Mission régionale d'autorité environnementale

**Avis de la mission régionale
d'autorité environnementale
Hauts-de-France
sur le projet de parc éolien de Frégicourt
de la société « Vents de Haute-Somme »
sur la commune de Combles (80)
étude d'impact juin 2022**

n°MRAe 2022-6564

Carte de présentation du projet (étude d'impact page 218)

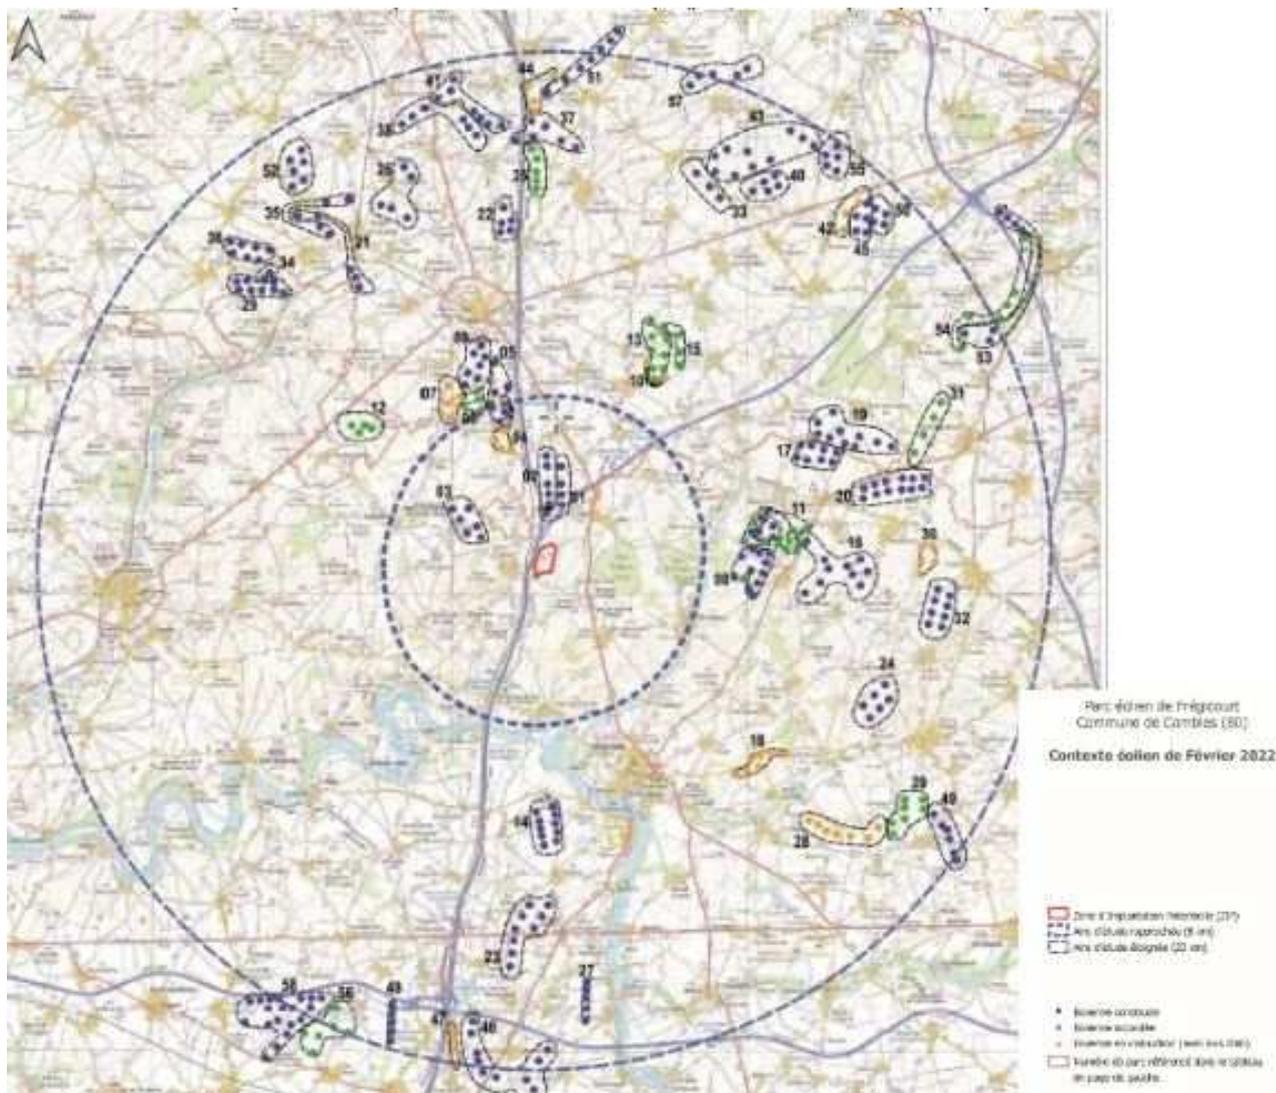
Le raccordement du parc au poste source est décrit page 219 de l'étude d'impact. Cependant, il n'est pas abordé dans l'analyse des enjeux et des impacts alors que le raccordement est un élément du projet qui doit être étudié.

Le raccordement fait partie du projet dès lors qu'il est réalisé dans le but de permettre aux éoliennes de fonctionner. Les gestionnaires de réseaux pourront être contactés pour confirmer ou infirmer la possibilité de se raccorder à un poste source.

L'autorité environnementale recommande de décrire les différentes possibilités de raccordement du parc au poste source, et pour chacun de ces scénarios :

- *de déterminer si des espaces à enjeu seraient concernés par les travaux de raccordement et si des créations de lignes aériennes seraient nécessaires*
- *de décrire les milieux et les espèces potentiellement impactés ;*
- *d'évaluer les enjeux et les impacts potentiels causés par le raccordement au vu des informations disponibles.*
